Oggetto: VER0026-MA - Voghera Energia S.p.A. - Centrale di Voghera - Verifica di ottemperanza alle condizioni ambientali n.1 e n.4

progetto: Efficientamento e miglioramento ambientale della Centrale di Voghera – nuova caldaia ausiliaria elettrica e retrofit dell'air condenser

si trasmette il contributo della scrivente Agenzia, finalizzato alla valutazione dell'ottemperanza alle condizioni ambientali n.1 e n.4 contenute nel parere della Commissione Tecnica di Verifica dell'Impatto Ambientale VIA e VAS n.400 del 14/12/2021 allegato al Decreto di compatibilità ambientale DM n.17 del 21/01/2022, a seguito della richiesta del Ministero dell'Ambiente e della Sicurezza Energetica prot. 2023.0052983 del 4 aprile 2023 (prot. ARPA 55177 del 6 aprile 2023).

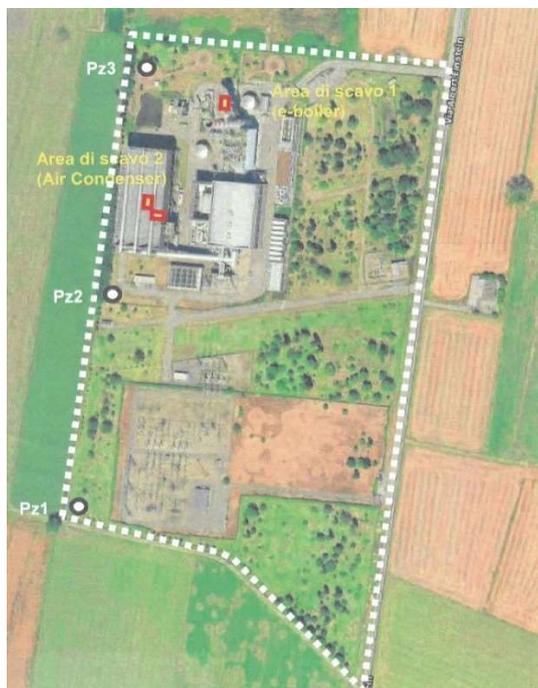
Tenuto conto della presunta direzione di falda, PZ3 rappresenta l'unico piezometro di valle idrogeologica, il quale però risulta essere localizzato in posizione decentrata rispetto alle aree di scavo, con particolare riferimento all'"Area di scavo 1". Per tale motivazione si ritiene opportuno prevedere il posizionamento di almeno un ulteriore piezometro di valle idrogeologica, da ubicarsi a est di PZ3 e a nord dell'Area di scavo 1.

Appare adeguato includere nel piano di monitoraggio anche l'esecuzione di misure di soggiacenza della falda nei piezometri, al fine di poter definire le quote piezometriche e quindi consentire la ricostruzione di mappe piezometriche. Si ritiene inoltre opportuno acquisire tale
